柏崎刈羽原子力発電所6号及び7号炉審査資料	
資料番号	KK67-0098 改01
提出年月日	平成28年3月2日

津波による損傷の防止について
(指摘事項に対する回答)

指摘事項 No.6 (管理番号 317-6)

柏崎刈羽原子力発電所における耐津波設計 コメント回答

1. 3 防潮堤の概要（断面図）

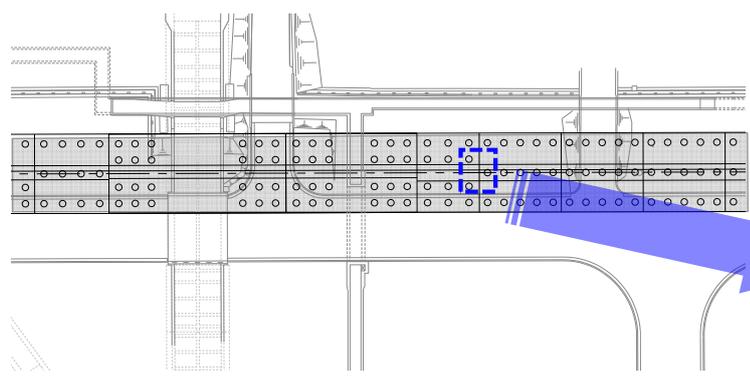
荒浜側防潮堤の設計の妥当性について、十分な支持力のある地盤に設置されているか、防潮堤間の継ぎ手部等における浸水防止機能の妥当性確認の方法の考え方を含めて説明すること。

- 防潮堤の鉄筋コンクリート擁壁部は杭基礎により岩盤（西山層）に支持されている。
- 杭長は、岩盤の標高に応じ、約20～60mとなる。
- 鉄筋コンクリート擁壁のフーチング直下は、地盤改良を実施している。
